Modulo per la presentazione delle osservazioni per i piani/programmi/progetti sottoposti a procedimenti di valutazione ambientale di competenza statale

ID: Codice procedura (ID_VIP/ID_MATTM):10844

Impianto per la produzione di energia elettrica da fonte eolica, costituito da 6 aerogeneratori della potenza complessiva di 37,2 MW, un sistema di accumulo da 25 MW e relative opere connesse in località "Rempillo" nel comune di Pitigliano (GR).

TESTO DELLE OSSERVAZIONI

Immagine n. 4 Situazione di saturazione da impianti FER nella provincia di Viterbo. Non sono riportati gli impianti fotovoltaici e agrivoltaici che hanno inciso per buona parte nel cumulo di impianti FER per superare già nel 2023 gli obiettivi del PNIEC assegnati alla Regione Lazio per il 20230.

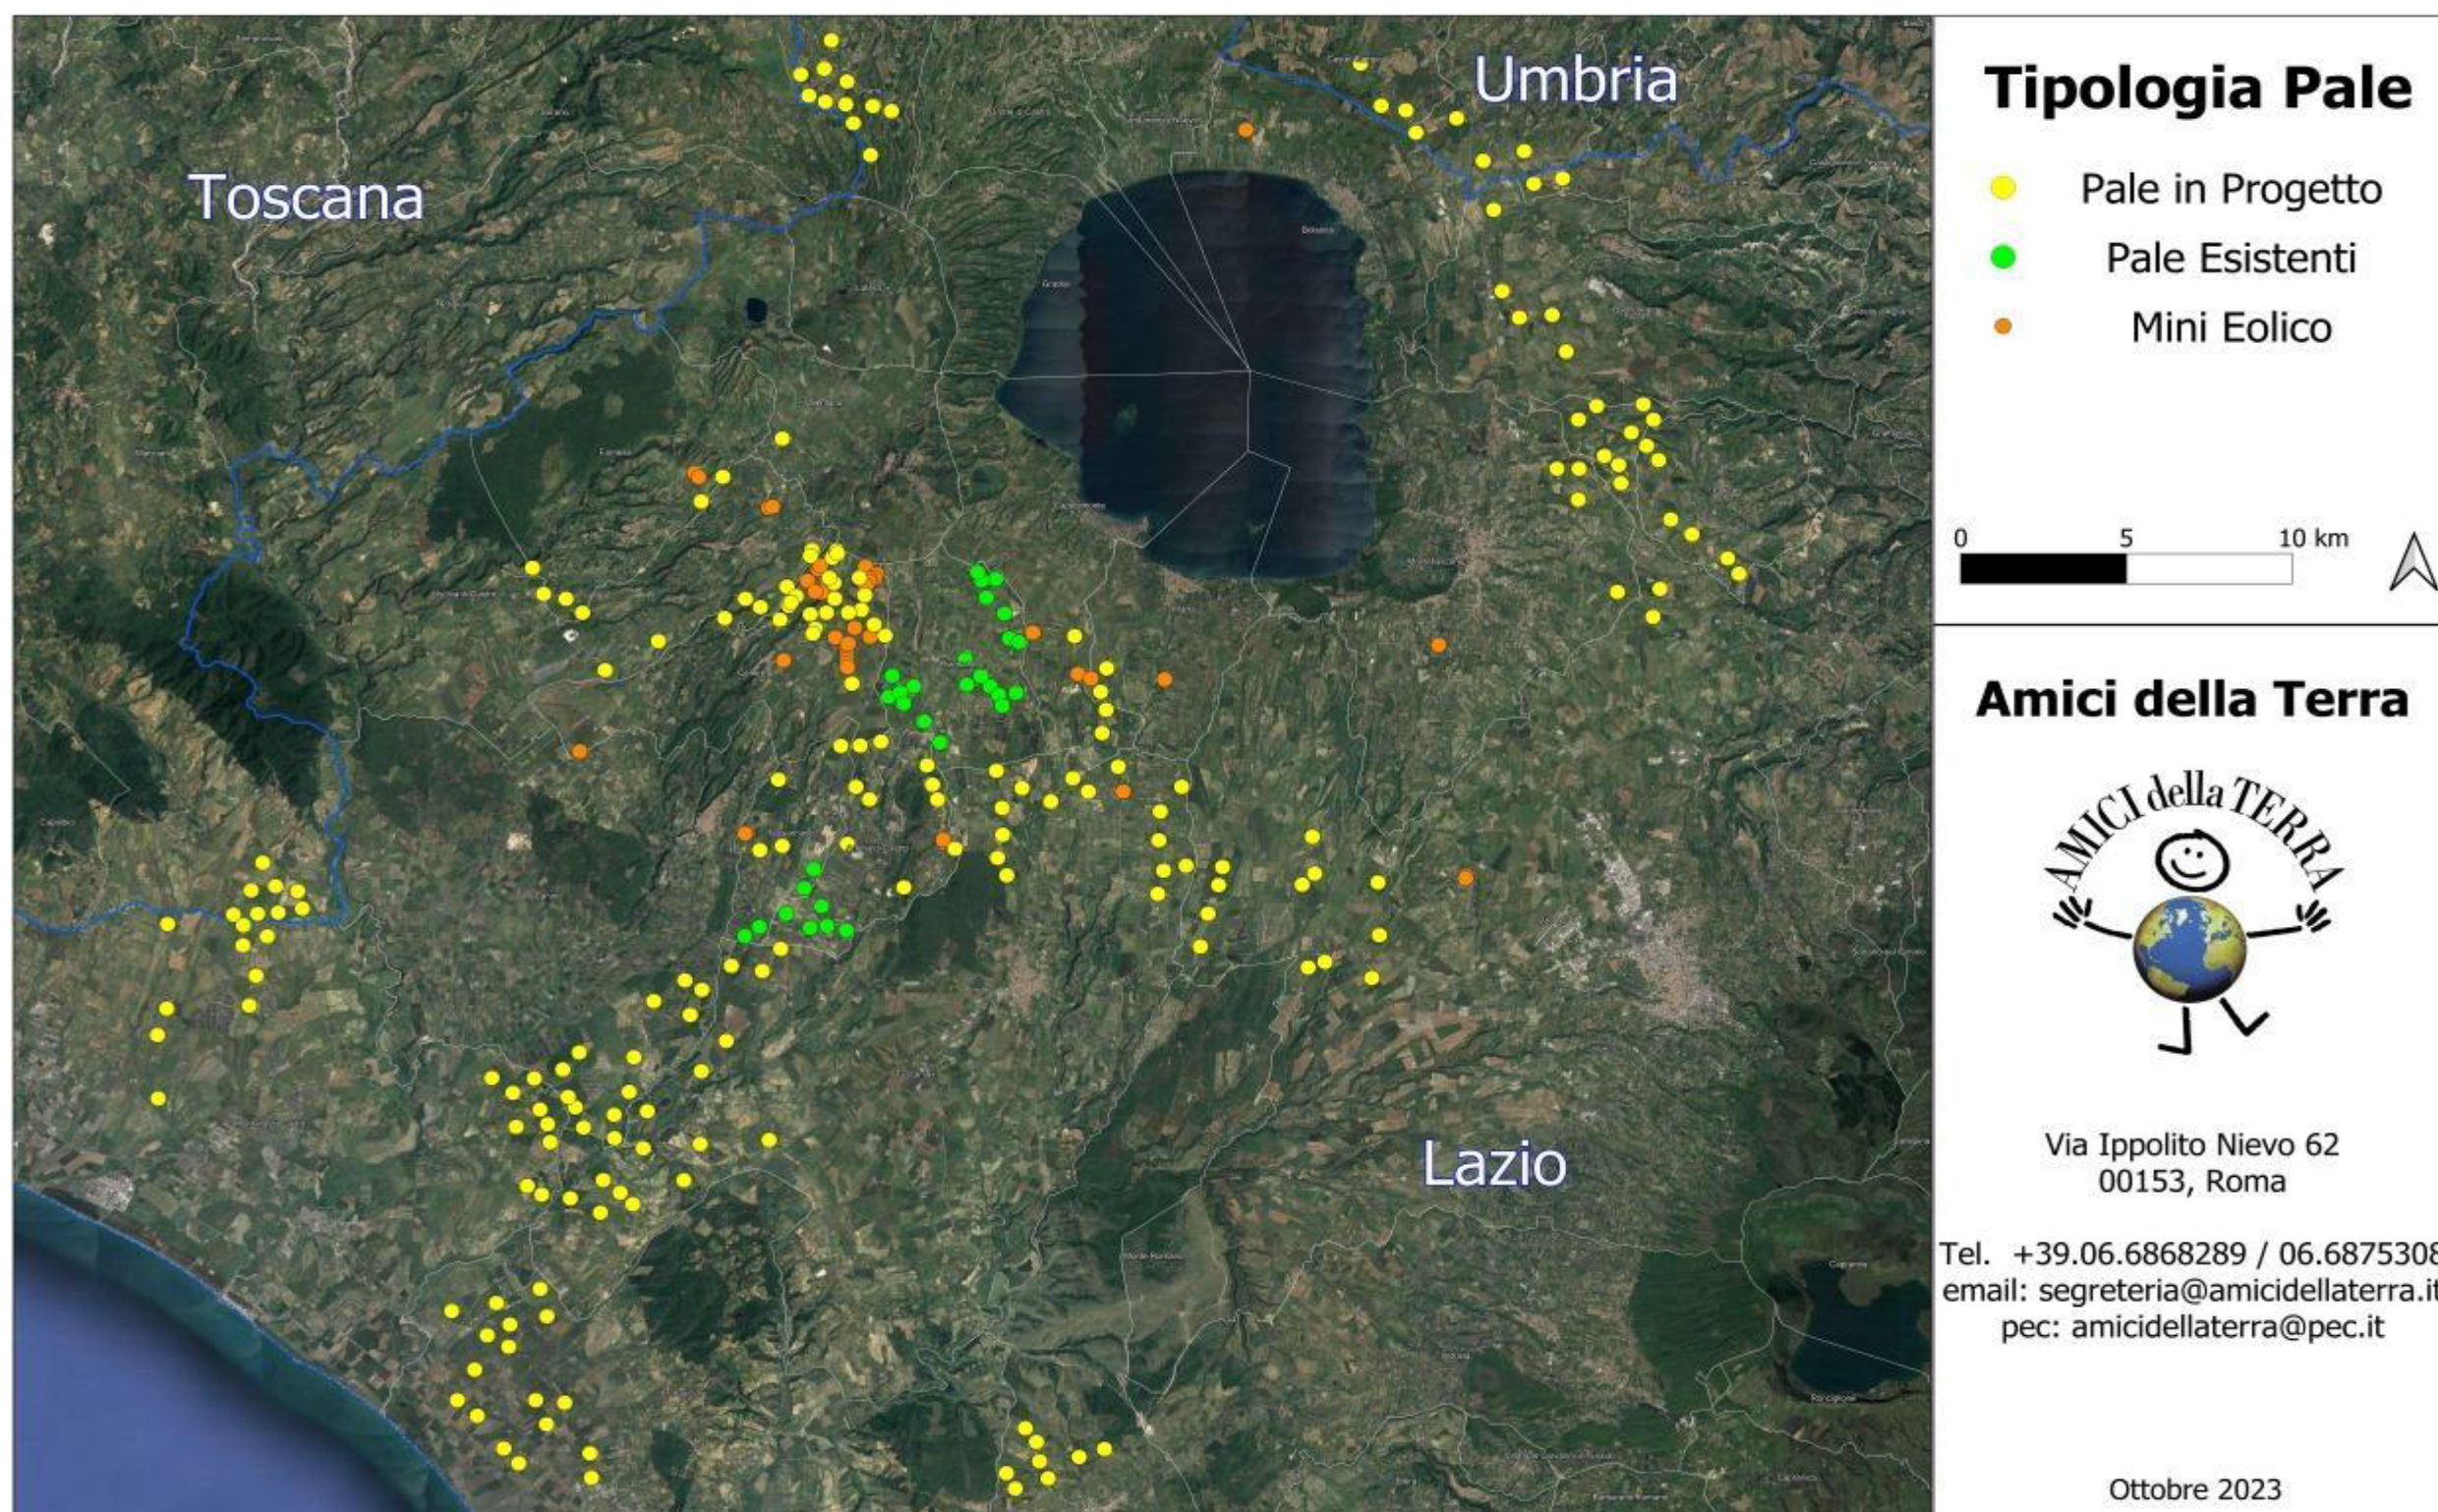
sul territorio e sulle economie di tre Comuni del Lazio (Farnese, Valentano e Latera) si trova nelle fasce di rispetto dei Beni di notevole interesse pubblico come si è evidenziate nelle Osservazioni n. 1 e 2 e crea anche degli impatti negativi anche sui beni naturalistici come verrà dettagliato nell'Osservazione n. 4. Inoltre andrebbe a sommarsi al già enorme cumulo di impianti eolici e fotovoltaici e geotermici che già creano una elevata criticità ambientale nella provincia di Viterbo e interferiscono anche con il territorio toscano come si può vedere dalle immagini nn. 4 e 5 dell'Allegato n. 1.
